ESCOPO DA REVISÃO EM FUNÇÃO DO CONTRATO SCEC 17/2020:

SECRETARIA DE CULTURA E ECONOMIA CRIATIVA

PROJETO DE INSTALAÇÃO ELÉTRICA

PLANTA DO SUPERIOR
ESC.: 1/75

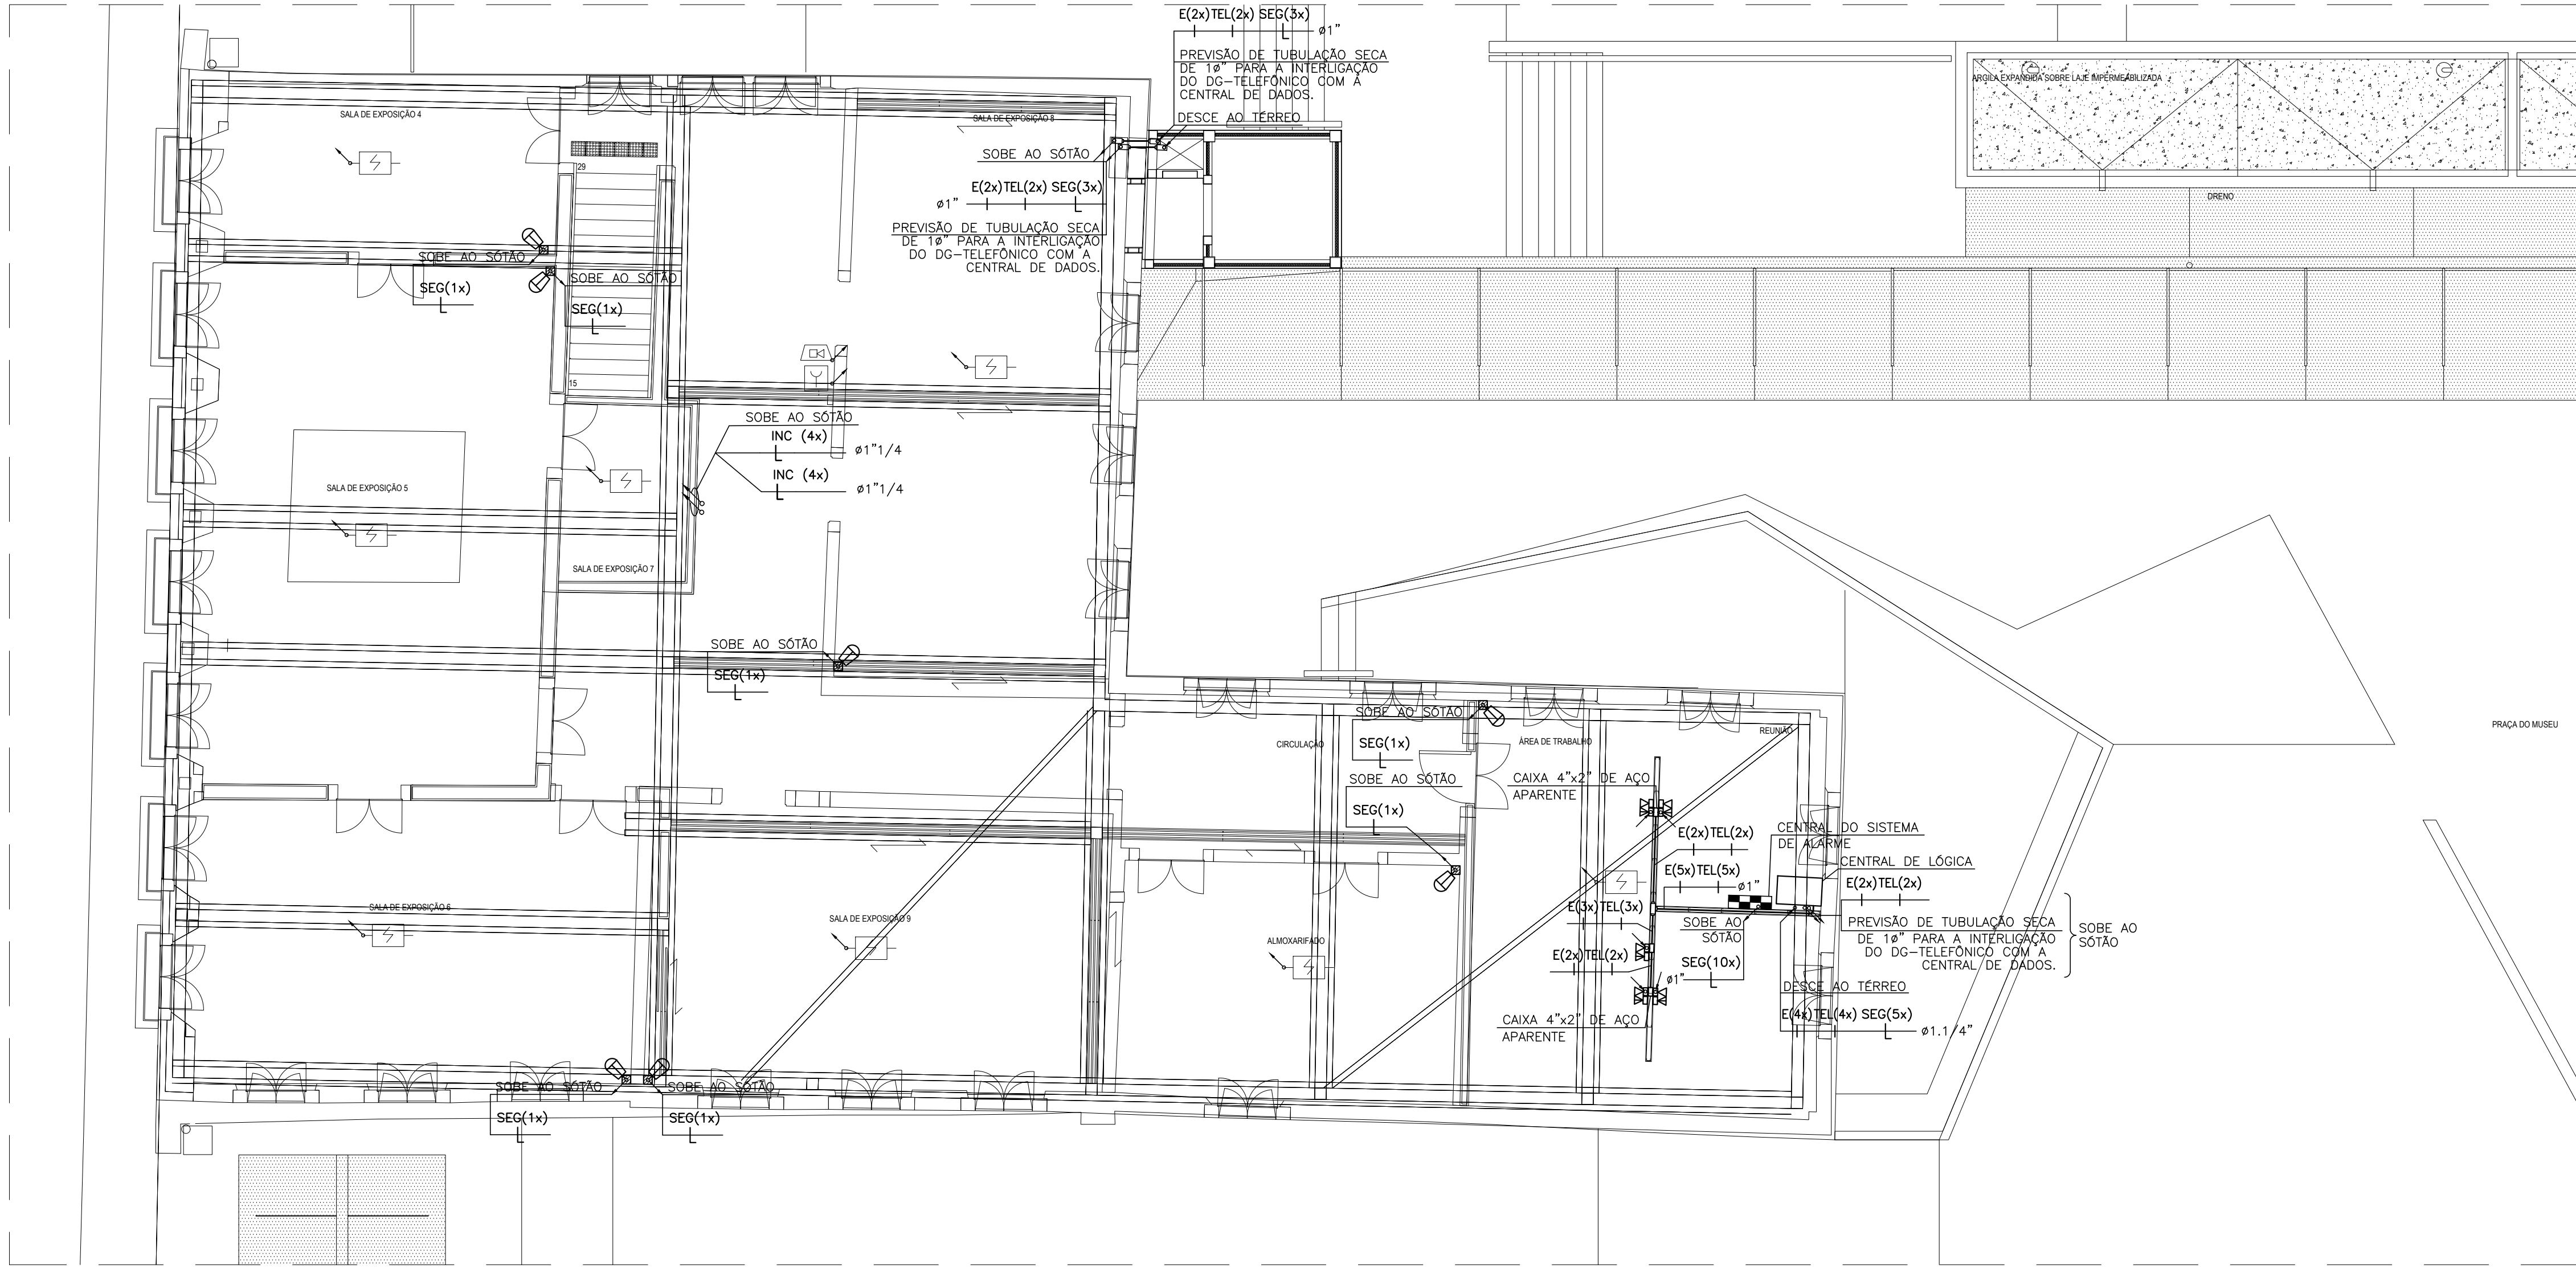
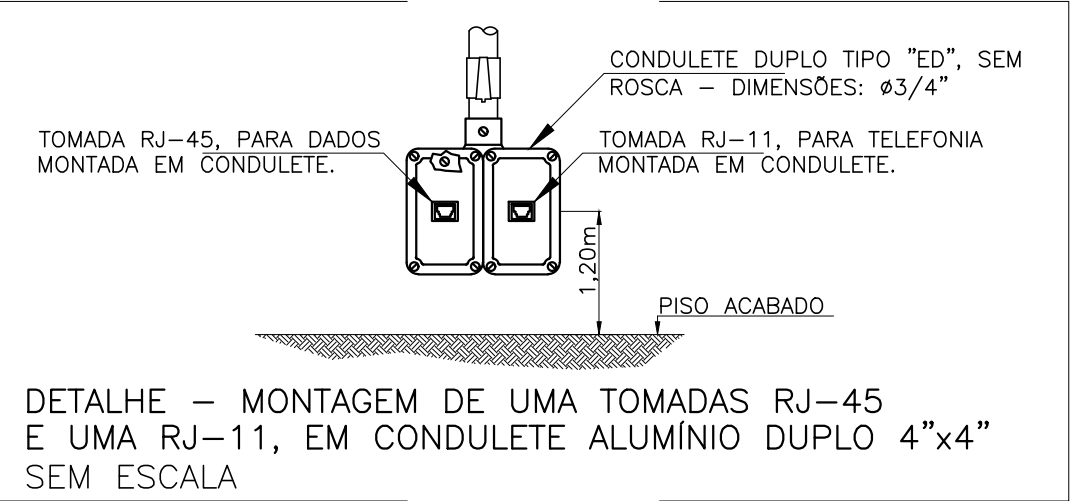
- 1 - MUDANÇA DE LAYOUT DOS TRILHOS DE ILUMINAÇÃO DO PAVIMENTO SUPERIOR SEM A ALTERAÇÃO DE CIRCUITOS OU DA POTÊNCIA INSTALADA.
- 2 - ACESSO DE 1 ELEVADOR DE ACESIBILIDADE PRÓXIMO À RUA ARCLIO BORGES, PARA TANTO FOI UTILIZADO 1 DOS CIRCUITOS RESERVA DO OGBT.
- 3 - SUPRESSÃO DOS CONDUITORES DAS INSTALAÇÕES DE AR-CONDICIONADO NOS QUADROS QFAC-1 (F4) E QFAC-2 (F5) DESDE O OGBT, DEMANDANDO A "TUBULAÇÃO SECA" COMO PREVISÃO PARA FUTURA INSTALAÇÃO.
- 4 - INCLUSÃO DO SISTEMA DE COMBATE A INCENDIO NO PROJETO DE INSTALAÇÕES ELÉTRICAS.
- 5 - REVISÃO DO FUNCIONAMENTO DOS ESPRINHOS D'ÁGUA.
- 6 - INCLUSÃO DE SISTEMA DE ILUMINAÇÃO PARA A MARQUISE.
